中国市政工程华北设计研究总院有限公司
第五设计研究院

变更/补充设计审批通知书

编号DL-04(2018)

工程名称	三明南站片区枢纽工程市政部分勘察设计	工号	2015-320
设计项目	站南路	分号	01
变更/补充 原因及依据	1、临近鹰厦铁路，为保证铁路运营及行人安全对临近鹰厦线段人行道等进行调整。 2、工作联系单及南昌铁路局302号文	附图 图号

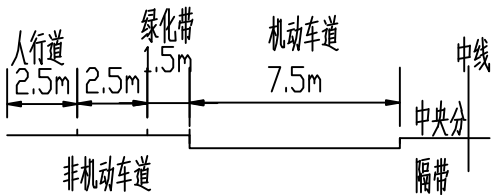
1、取消站南路临近鹰厦线段(K1+160-K1+420)左侧非机动车道及绿化带，人行道宽度为1.5-5m，如下图：
